MEMOIRE CD 87 EN REPOSE AU PV

RD 704 – AMENAGEMENT DE SECURITE AU SUD DU VIGEN

ENQUETE PUBLIQUE DUP, MECDU, PARCELLAIRE

OBSERVATIONS APORTEES PAR LE DEPARTEMENT DE LA HAUTE-VIENNE SUITE AU PROCES-VERBAL DE SYNTHESE ETABLI PAR LE COMMISSAIRE ENQUETEUR A L'ISSUE DE L'ENQUETE PUBLIQUE

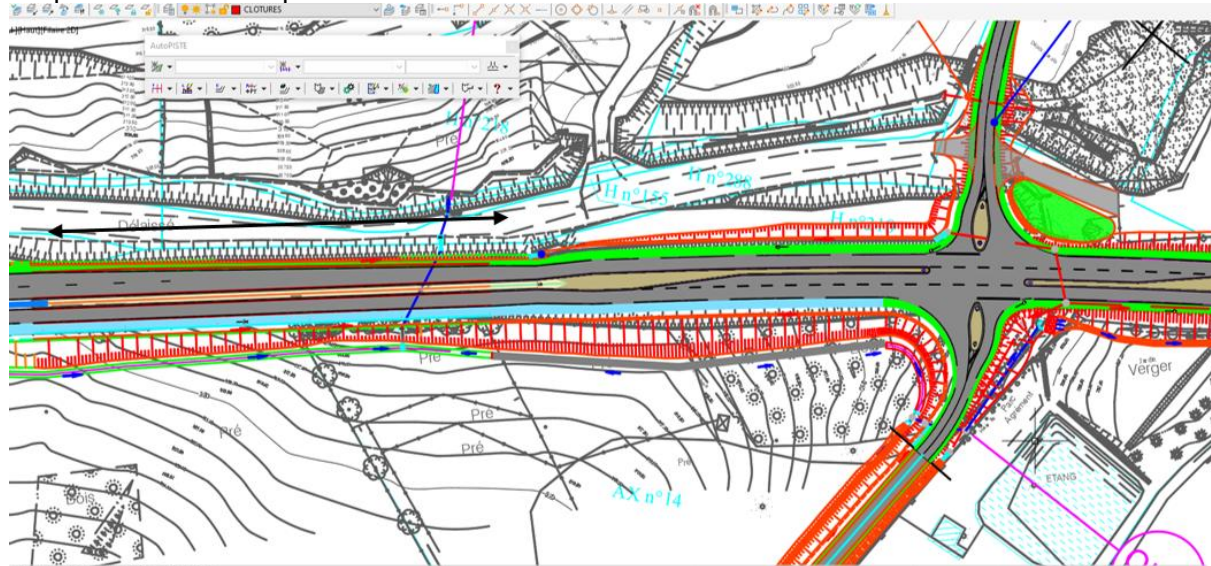
« Il y a 15 changements de limitation de vitesse entre Limoges et La Plaine. Le maintien de la vitesse à 90 km/h à l'approche des carrefours serait irresponsable, en raison des temps de franchissement. »

Les carrefours plans ont été conçus non pas en fonction de limitations de vitesse actuelle, mais des vitesses réellement relevées. La conception a été réalisée en fonction des visibilitées et des temps de franchissement afférents dans le respect des recommandations nationales (nouvelles dispositions du guide CEREMA de 2018). Pour un carrefour plan avec voie de tourne-à-gauche : le temps de franchissement est de 9 secondes, comprenant le temps nécessaire de s'informer de la présence d'un autre usager, décider de sa manœuvre, démarrer et réaliser sa manœuvre de franchissement.

De plus, les carrefours plans en double tourne-à-gauche, en raison de la présence de la signalisation réglementaire horizontale et verticale, et d'un déport symétrique des voies par rapport à l'axe de la route principale génèrent un effet de ralentissement des conducteurs en approche. Ce type d'aménagement est régulièrement réalisé par tous les gestionnaires de voirie, et plusieurs carrefours ont été aménagés récemment de cette façon sur la RD 704 (Le Betour, Saint Maurice les Brousses) à la satisfaction générale.

Au carrefour Nord, entre la VC2, la RD 704 et la future voie de La Faye :

- Le profil en long de la VC2 sera modifié, et passera de 11 à 15% actuellement, à une pente de 3 à 6% à l'issue des travaux afin d'obtenir les visibilitées requises ;
- La zone de dépassement ne débute qu'à 125 mètres de l'axe du carrefour, et le dépassement est effectivement possible à 225 m ;

En fin d'aménagement à la Madieu, la zone de rabattement se termine 225 m avant l'axe du carrefour plan.

Au niveau de ces 2 carrefours, les dispositions constructives ont été adaptées pour prolonger l'îlot directionnel dans l'emprise des triangles de visibilité concernés (environ 130 m) et reculer l'implantation des séparateurs centraux hors des carrefours afin d'éviter tout effet de masque.

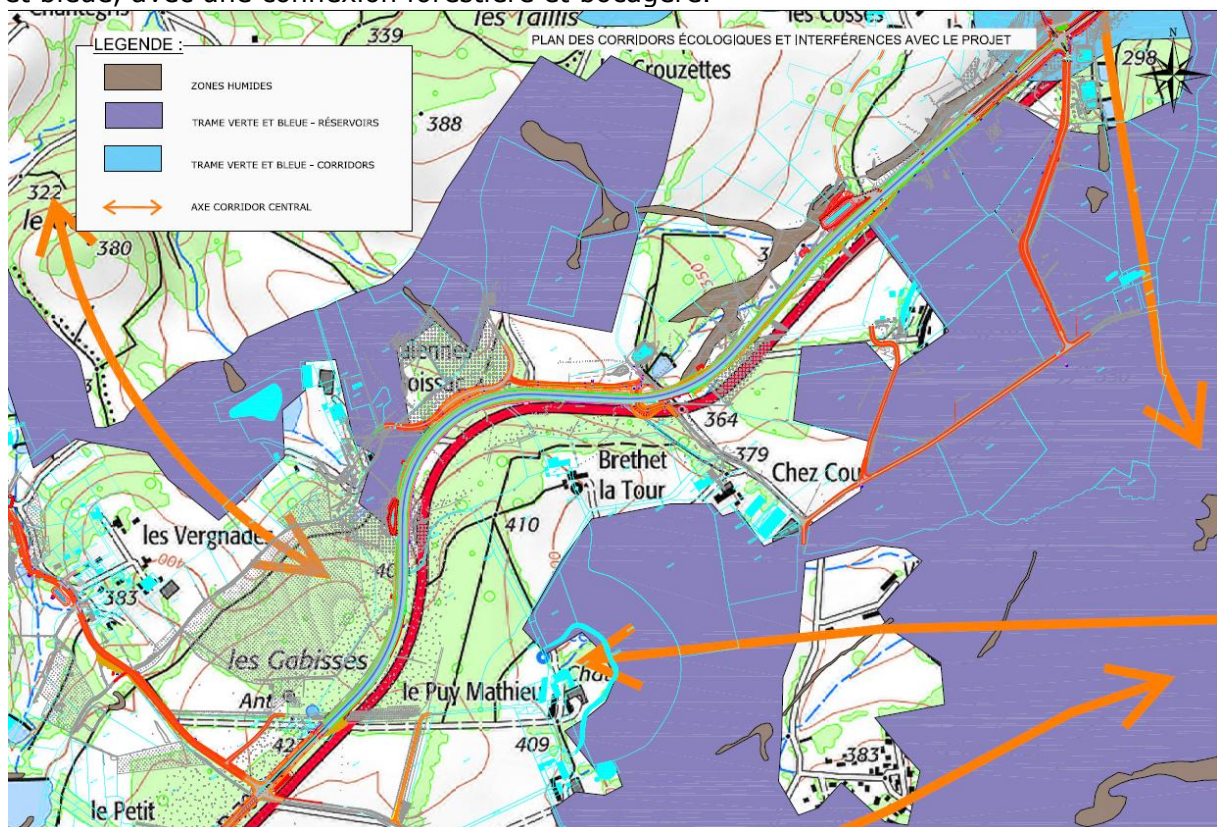
« Les voies nouvelles se superposent aux corridors écologiques. »

La voie de Boissac se trouve à l'ouest de l'axe central du corridor forestier et bocager, et intercepte un corridor aquatique qui sera rétabli sans difficulté.

La voie de La Faye est parallèle à l'axe central du corridor forestier et bocager déjà coupé par la RD 704 actuelle.
